# **Projet éolien citoyen des Côtes (Saint-Hilaire la Croix)**

**Mémoire en réponse à l'avis délibéré de la MRAe  
d'Auvergne-Rhône-Alpes**

(Avis n° 2025-ARA-AP-1888 du 4 juillet 2025)

Carte du tracé initial non retenu suite aux résultats de l'étude d'impact

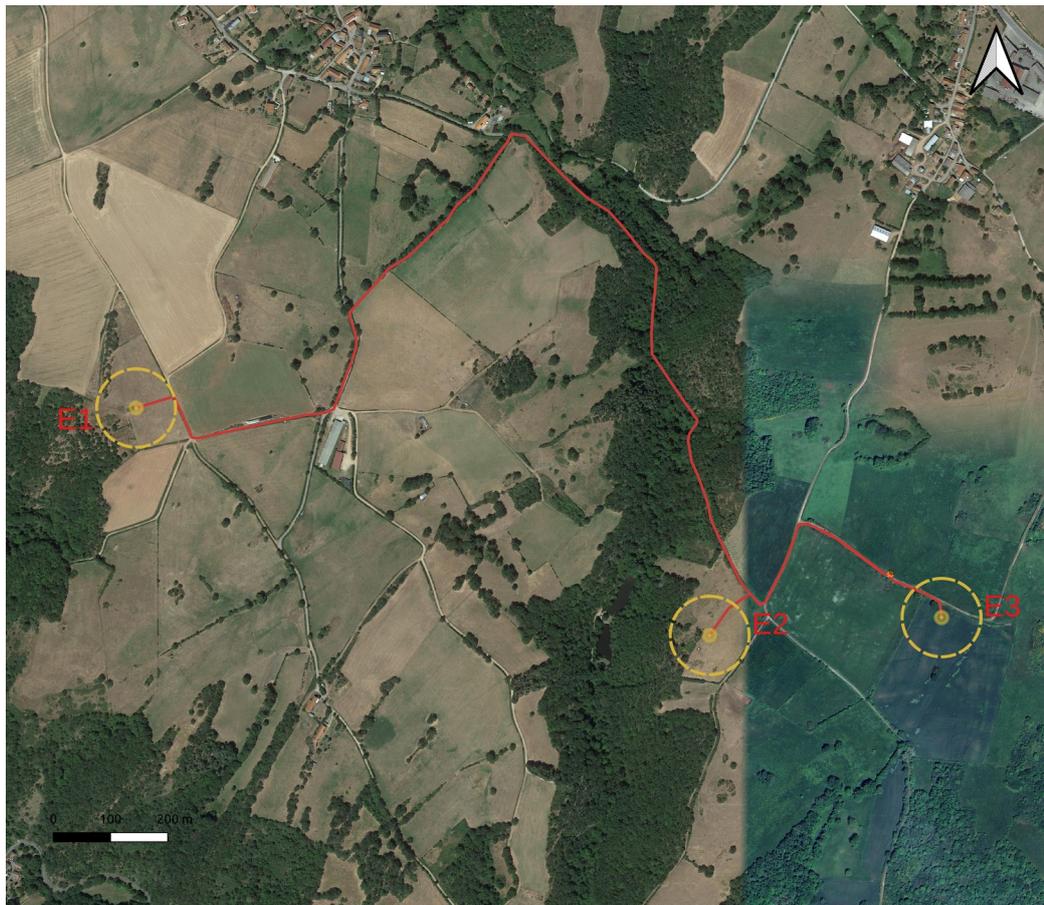
Extrait de l'avis MRAe : « L'Autorité environnementale recommande d'inclure dans le périmètre du projet et donc de l'étude d'impact, le raccordement au réseau électrique, fonctionnellement lié au parc éolien, et les éventuels nécessaires renforcements du réseau électrique national associés, de les décrire, d'évaluer leurs incidences environnementales et les mesures prises pour les éviter, les réduire et si besoin les compenser. »

Pour ce qui est du raccordement inter-éoliennes, d'autres tracés alternatifs ont été envisagés pour le raccordement interne notamment un tracé plus direct qui n'a pas été retenu.

En effet, pour limiter au maximum les impacts, il a été décidé pour la réalisation du tracé du raccordement inter-éolienne de s'appuyer sur les chemins existants. Pour limiter l'impact des travaux d'enfouissement, le tracé évite également les zones à forte pente dans les espaces agricoles. Le tracé présenté correspond à celui issu de cette démarche de moindre impact environnemental en évitant notamment de traverser le vallon des Rioux.

Carte issue du diagnostic du potentiel éolien du territoire du Schéma Directeur des Énergies Renouvelables de Combrailles Sioule et Morge

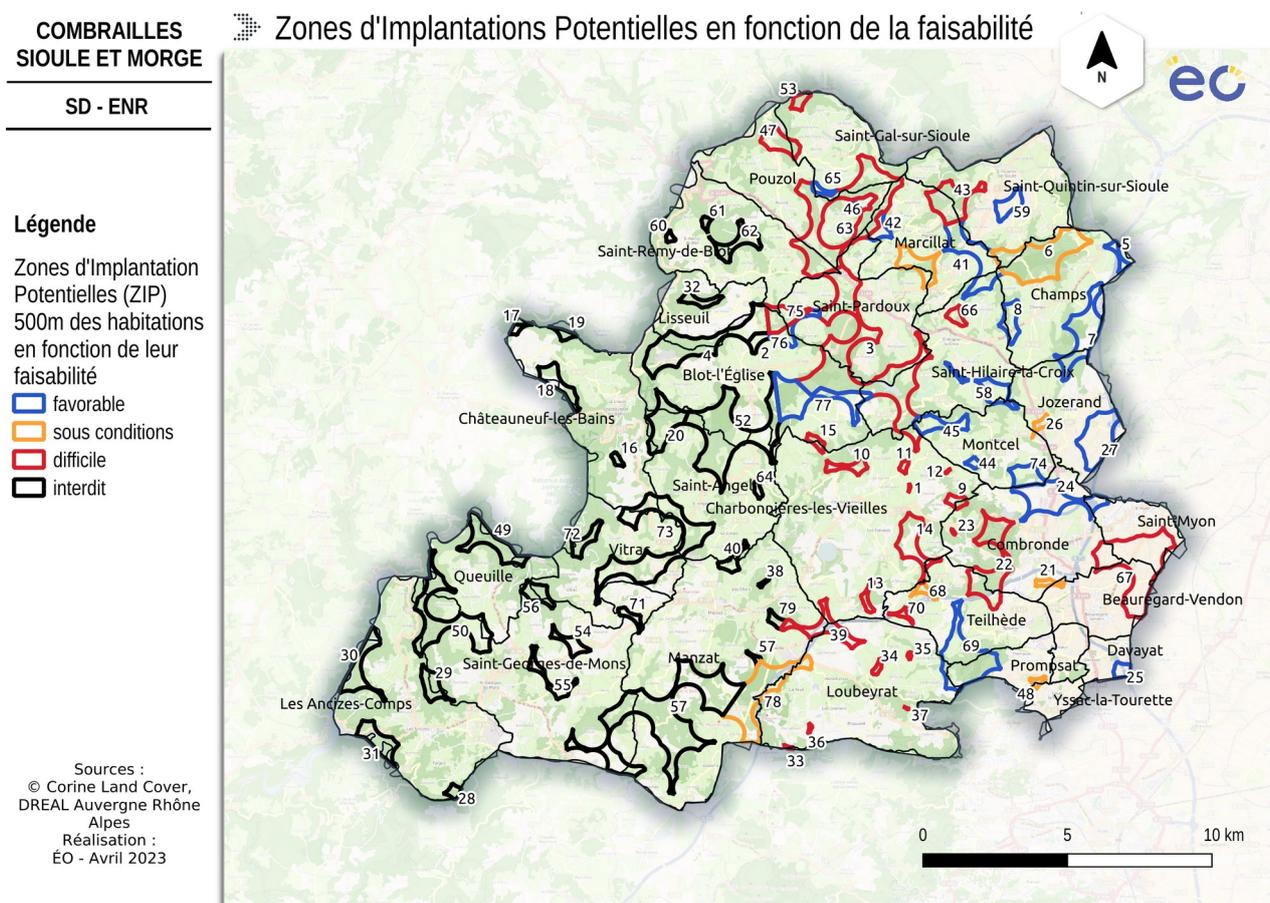
Extrait de l'avis MRAe : « *L'Autorité environnementale recommande d'étendre le périmètre de recherche d'implantations alternatives à minima à l'échelle du Scot voire au niveau départemental.* »

A ce titre, une analyse détaillée des zones capables d'accueillir des éoliennes sur l'ensemble du territoire intercommunal a été réalisée au regard des différentes contraintes : techniques et aéronautiques, environnementales, patrimoniales...

Cette analyse conforte et affine la cartographie de la Dreal, avec un nombre de zones en mesure d'accueillir des éoliennes relativement restreint, comme le montre la carte ci-dessous.
